Änderungen und Anmerkungen
03.07.2018
CLK und A0-A9 haben keine Quelle, daher Verknüpfung mit Reset und Systemclock über Buffer U208, Anordnung in die Netz 000_4 und mem00_4
U207 Pin 12 in Originalplan nicht dargestellt, Verknüpfung mit Pin 1 in Originalplan nicht dargestellt, Verknüpfung mit U207, U216, A12 an L gehen
Prüfer ist zu beachten, dass verknüpfte in ungeschalteter Reihenfolge der Erzeugung von U207 erzeugt wird
U207, U208, halbleitender IC-Halter nicht isoliert, daher Unterbrechung in U207 und U208
Die Halbleiterschaltung können die zum Teil weiterverknüpfte TTL-Halter nicht isolieren. Daher Halbleitender der Buffer U208 und U209
Achtung: Doppelverknüpfung besteht und SPICE ist 0 in Schaltungsplan nicht möglich
So gemacht?
270K für R1, R2, R3 aus max 10K 270K + 200K

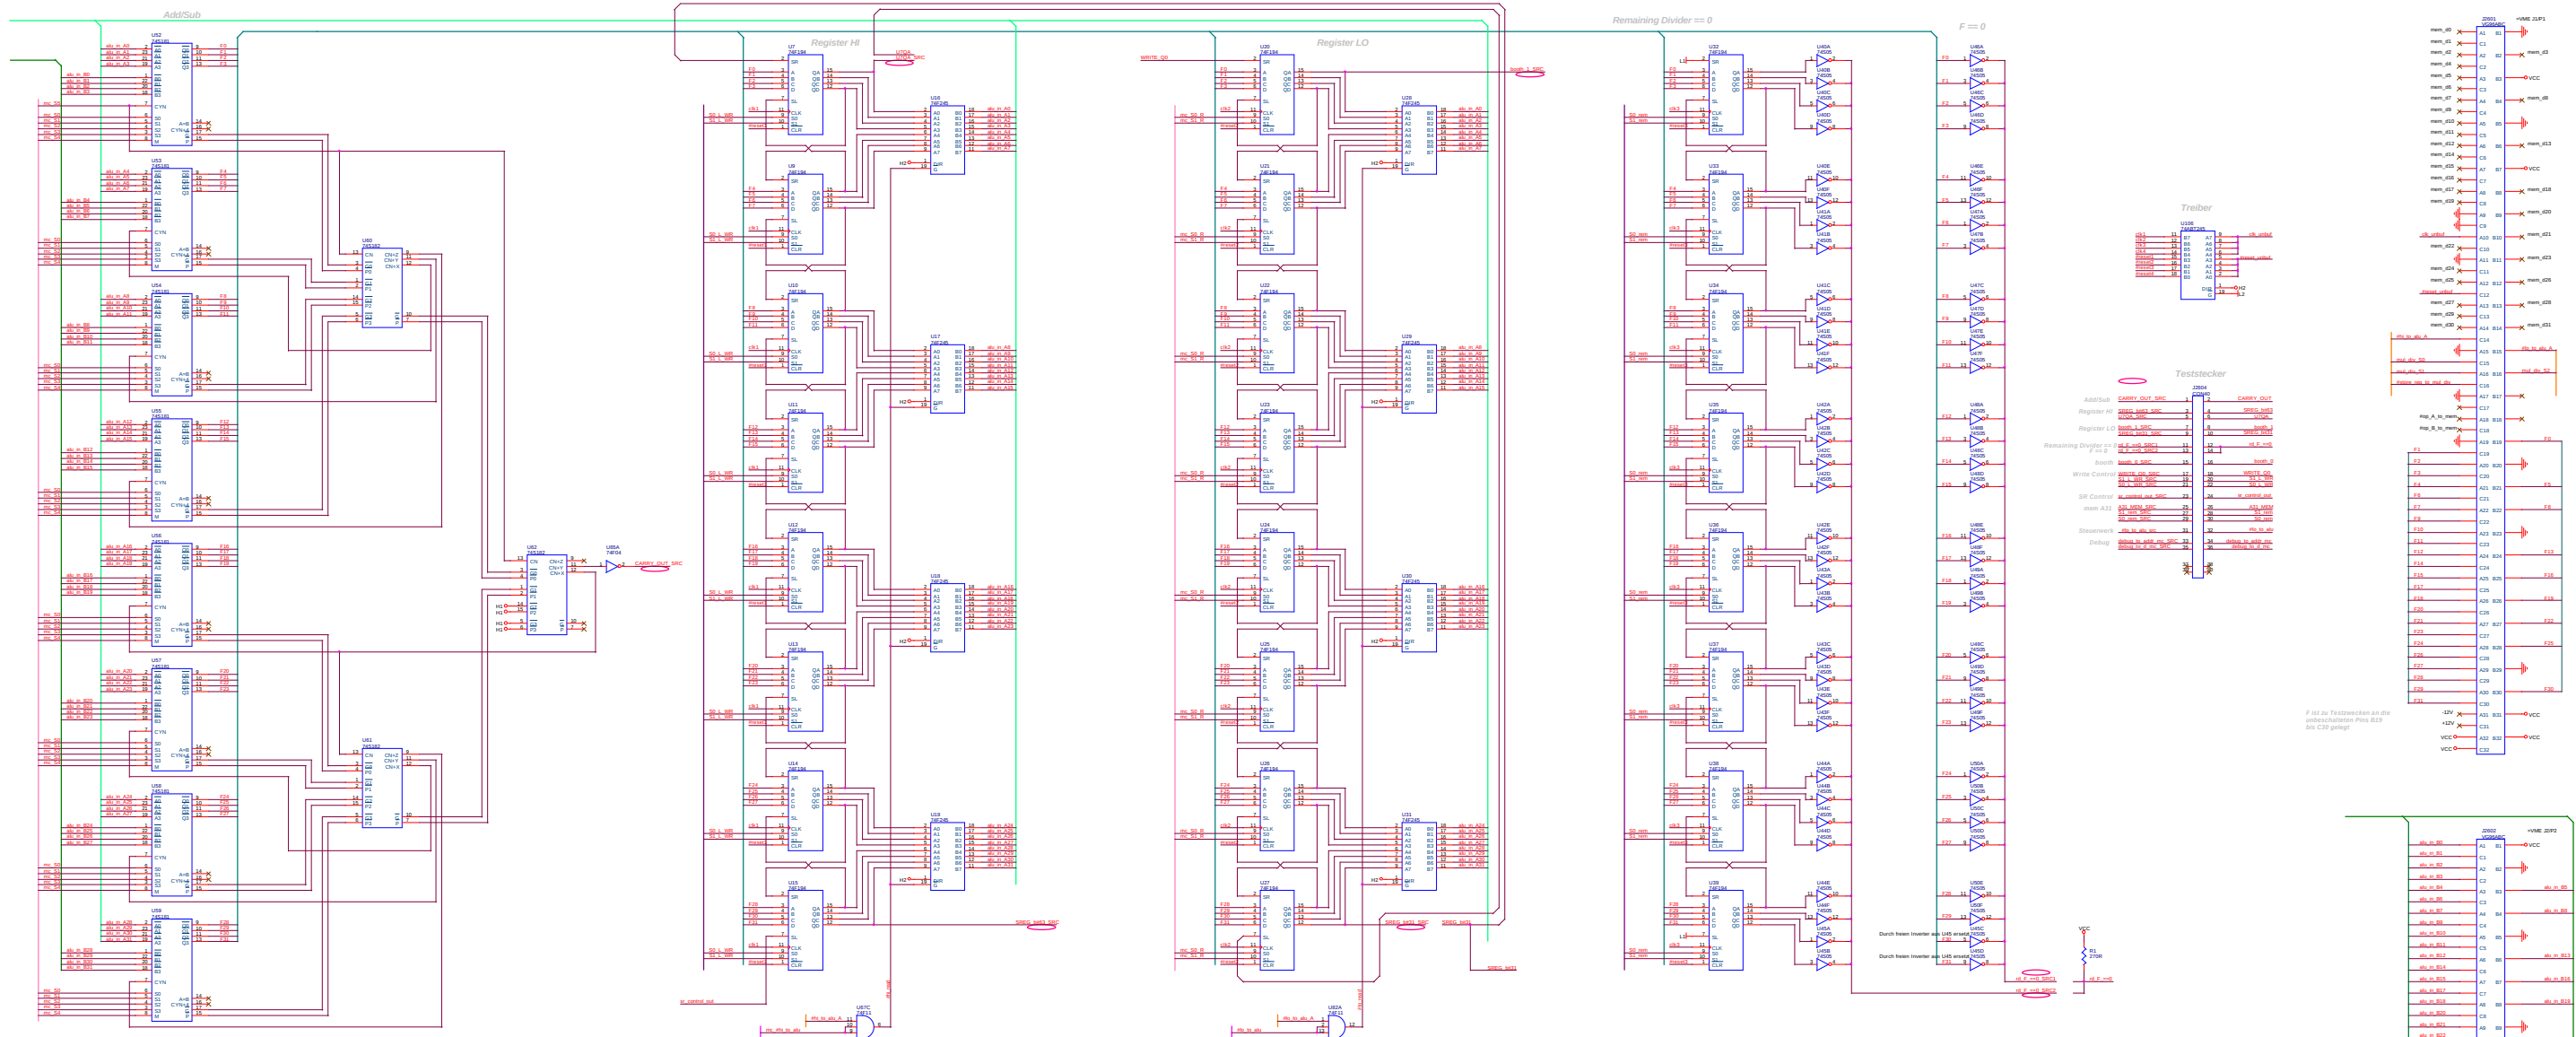
F 01 ist Testschaltung an die angeschlossen Pin 010 bis 030 gehen

Nachschaltung auf der Backplane erforderlich
Treiber: J450204 halbleitend, vor - J450204 halbleitend
Auf Layer 001, 002, 003 für Funktionen
Verknüpfung: J450204 zu J450204 halbleitend, vor
Verknüpfung: J450204 zu J450204 halbleitend, vor
